# 改善箇所説明図

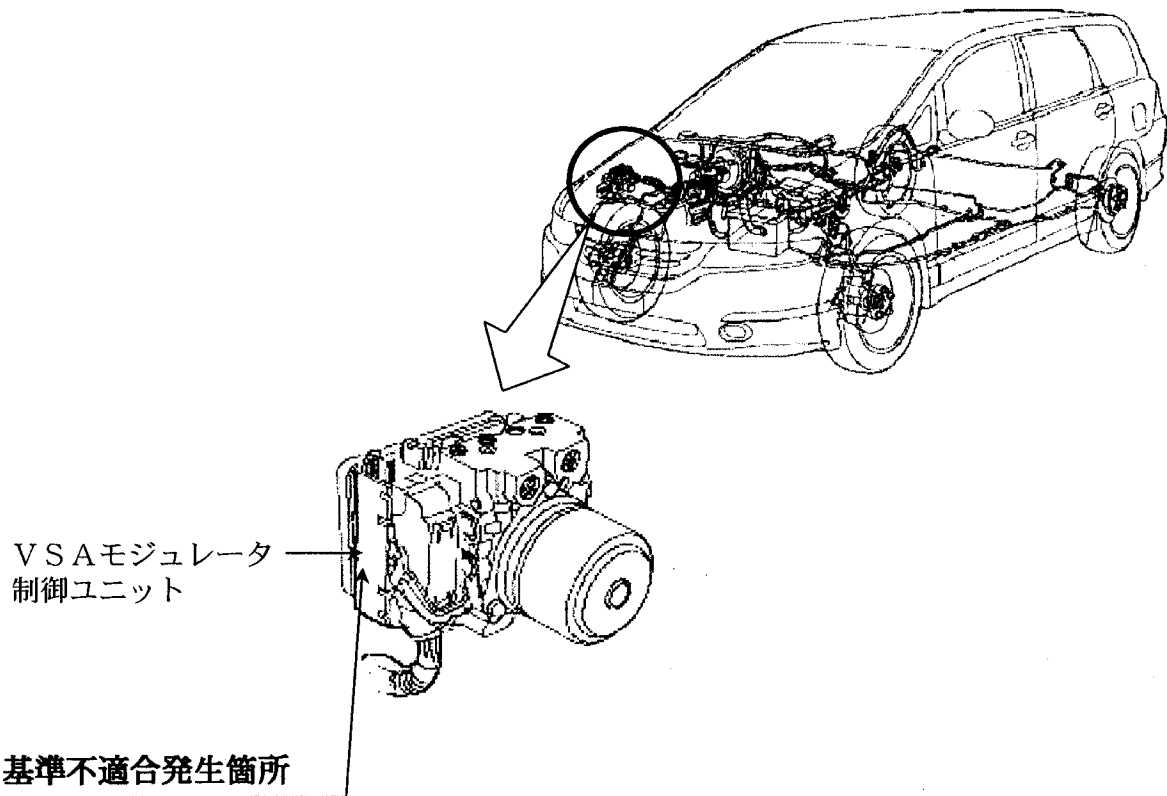
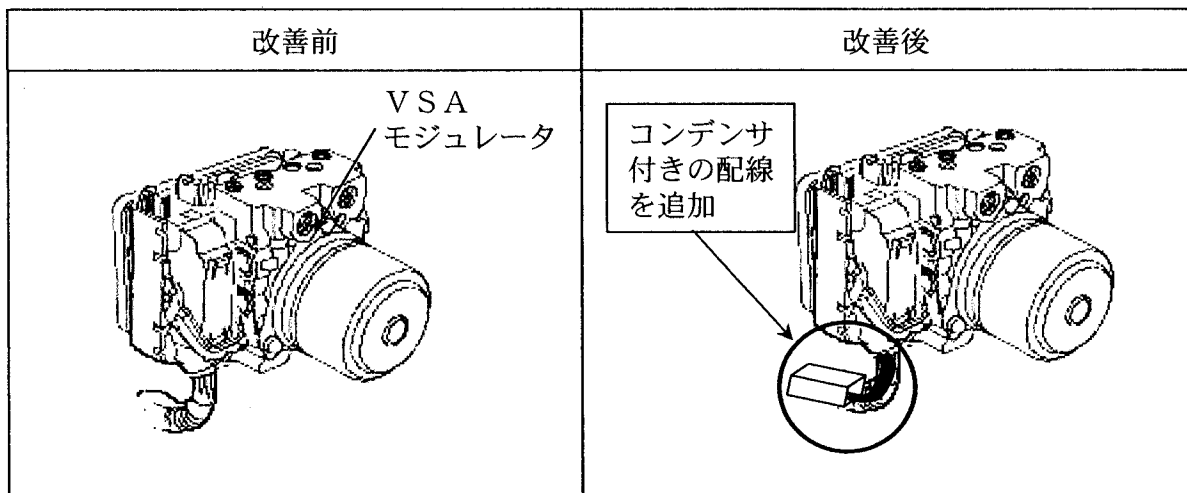
車両挙動安定化制御システム（ビークル・スタビリティ・アシスト：VSA）において、製造工程が不適切なため、制御ユニット内のコンデンサが損傷しているものがある。そのため、電圧変動で発生する電気ノイズが除去されず、ブレーキペダルの踏み込み量を検知するセンサが誤作動を起こすものがあり、瞬間的にブレーキアシストが作動し、最悪の場合、走行中、制動灯が点灯しないで突然ブレーキが作動するおそれがある。

全車両、VSAモジュレータ制御ユニットにコンデンサ付きの配線を追加する。

注：  は追加部品を示す。

識別：改善後のVSAモジュレータは追加したコンデンサにより識別できるため、特別な識別の追加は行わない。
